# Серверная системная плата Intel® SE7501HG2

*Обновления спецификаций*

*Код заказа Intel: C37940-001*

**Август 2004**

Рисунок 3. Установка адаптера кабеля вентилятора

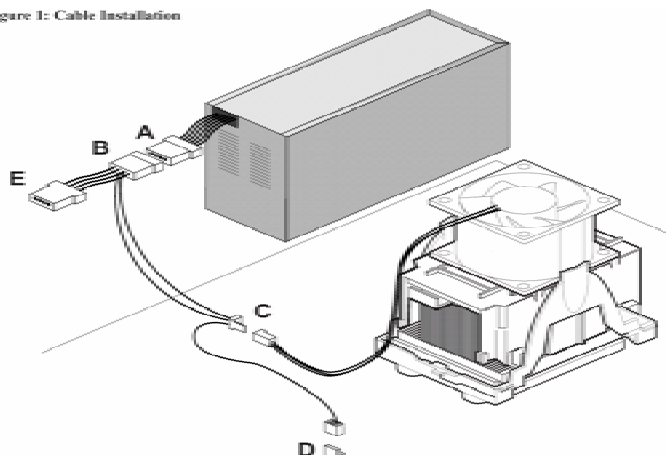
Для процессоров Intel Xeon® в штучной упаковке с тактовой частотой 3 ГГц и выше используются вентиляторы большего диаметра (38 мм), чем для процессоров с тактовой частотой 2,8 ГГц и ниже (25 мм). В связи с большим размером этих вентиляторов, для их работы требуется большая сила тока (1,5 А вместо 340 мА, требуемых для вентиляторов диаметром 25 мм). Более ранние системные платы SE7501HG2 (например, PBA A95718-303) не могут поддерживать данное «дополнительное» требование. Наиболее простое решение заключается в подаче тока непосредственно с блока питания. Было предложено использовать адаптер кабеля вентилятора с датчиком – тахометром (деталь #:FW04B58-DN, поставщик Foxconn, [Katie.Wang@foxconn.com](mailto:Katie.Wang@foxconn.com)); он выполняет это довольно просто.
